# 磯辺茂呂町線 2工区 計画平面図

## (内側2車線が地下案)

# 磯辺茂呂町線 2工区 計画平面図 (4車線とも平面案)

### ■内側2車線が地下案

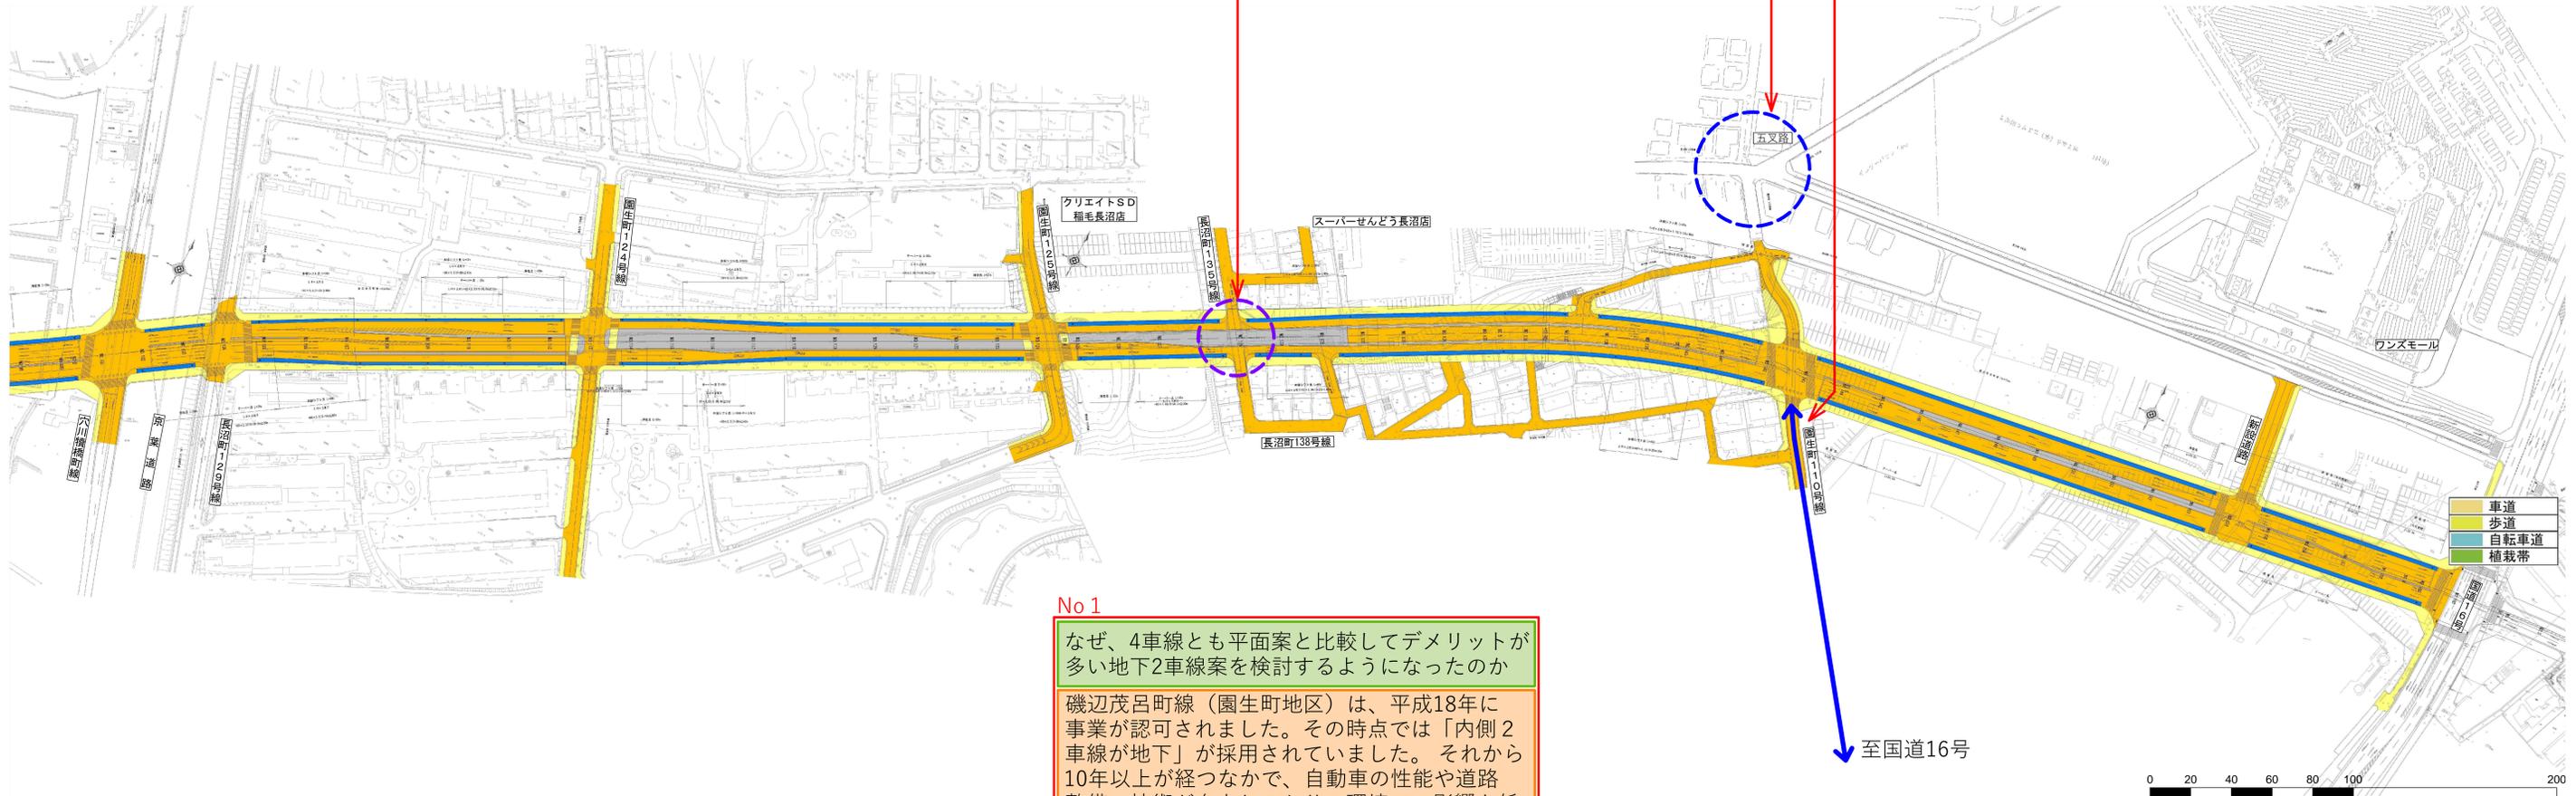
(仮称) 検見川・真砂スマートIC開通時の通行量など、議論の前提条件を明確にしてほしい

自動車通行量が1.9万台/日がうまくイメージできず、多くないように感じてしまう。

磯辺茂呂町線整備により落ち着いた住環境が変わってしまうことは望ましくない。住宅購入時に説明は受けていたが、いまの環境に慣れているのでそう思わざるを得ない。市からの誠意を持って説明を行い、納得を得られるようにしてほしい。

磯辺茂呂町線整備の説明は協議会参加自治会以外の広範囲(南側の自治会)への説明が必要ではないか

地元への千葉市の説明の姿勢に疑問を感じる。道路構造決定前に地元との議論が必要。誠意を持った説明をすべきである

長沼町135号線と磯辺茂呂町線が交差している箇所について、現状住民の行き来があるのにも関わらず、通行できなくなってしまうのは反対である。園生町125号線の横断歩道を西側に移動するなどして、横断歩道を確保してもらいたい。

園生町110号線が拡幅されると国道16号の抜け道となる恐れがあり対策が必要。また、五叉路が危険であるため拡幅などの対策が必要である。

なぜ、4車線とも平面案と比較してデメリットが多い地下2車線案を検討するようになったのか

提示している計画交通量は、スマートインターチェンジ開通時の交通量を見込んでいます。

供用している4車線道路で自動車交通量が1.9万台/日に近い道路は、JR稲毛駅から稲毛図書館や小中台公民館の前を通る稲毛停車場穴川線が17,100台/日です。

磯辺茂呂町線の道路構造は、周辺自治会の代表者に参加いただいている本協議会にて決定していきます。決定後には、生活道路との接続や工事スケジュール等について別途、地元説明会を行いたいと考えています。

横断歩道位置については、みなさまのご意見を伺い検討します。

当該箇所については、市の複数部署が関係するため、内部で調整を図りつつ、検討していきたいと考えています。

磯辺茂呂町線(園生町地区)は、平成18年に事業が認可されました。その時点では「内側2車線が地下」が採用されていました。それから10年以上が経つなかで、自動車の性能や道路整備の技術が向上しており、環境への影響も低下しています。それを踏まえ、最新の交通量や環境影響調査の結果をもとに、道路構造の見直しや、整備による周辺環境への影響を把握し、整備に反映させる必要があります。そこで、令和3年度以降、道路構造について検討を行っています。

## ■4車線とも平面案

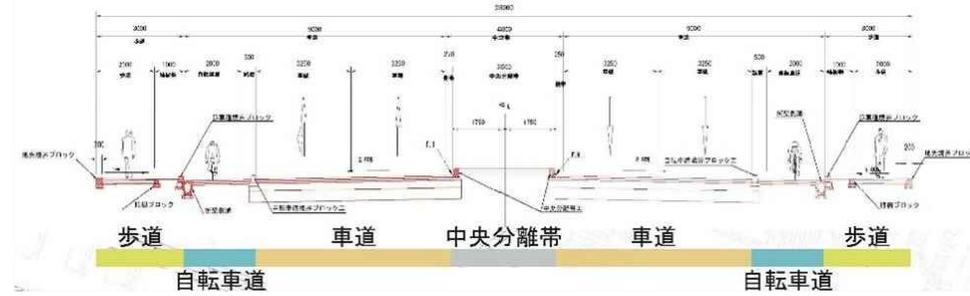
(仮称) 検見川・真砂スマートIC開通時の通行量など、議論の前提条件を明確にしてほしい  
 提示している計画交通量は、スマートインターチェンジ開通時の交通量を見込んでいます。

自動車通行量が1.9万台/日がうまくイメージできず、多くないように感じてしまう。  
 供用している4車線道路で自動車交通量が1.9万台/日に近い道路は、JR稲毛駅から稲毛図書館や小中台公民館の前を通る稲毛停車場穴川線が17,100台/日です。

磯辺茂呂町線整備により落ち着いた住環境が変わってしまうことは望ましくない。住宅購入時に説明は受けていたが、いまの環境に慣れているのでそう思わざるを得ない。  
 市からの誠意を持って説明を行い、納得を得られるようにしてほしい。

長沼町135号線と磯辺茂呂町線が交差している箇所について、現状住民の行き来があるのにも関わらず、通行できなくなってしまうのは反対である。園生町125号線の横断歩道を西側に移動するなどして、横断歩道を確保してもらいたい。  
 横断歩道位置については、みなさまのご意見を伺い検討します。

園生町110号線が拡幅されると国道16号の抜け道となる恐れがあり対策が必要。また、五叉路が危険であるため拡幅などの対策が必要である。  
 当該箇所については、市の複数部署が関係するため、内部で調整を図りつつ、検討していきたいと考えています。

磯辺茂呂町線整備の説明は協議会参加自治会以外の広範囲(南側の自治会)への説明が必要ではないか

地元への千葉市の説明の姿勢に疑問を感じる。道路構造決定前に地元との議論が必要。誠意を持った説明をすべきである

磯辺茂呂町線の一部(千葉西警察署~園生町交差点)では大型車が規制されている、整備区間でも規制可能であれば4車線案も現実的となると考えられる。  
 大型車両の進入規制については、みなさまの賛同が得られれば、今後、警察に要請していきます。

磯辺茂呂町線の道路構造は、周辺自治会の代表者に参加いただいている本協議会にて決定していきます。決定後は、生活道路との接続や工事スケジュール等について別途、地元説明会を行いたいと考えています。
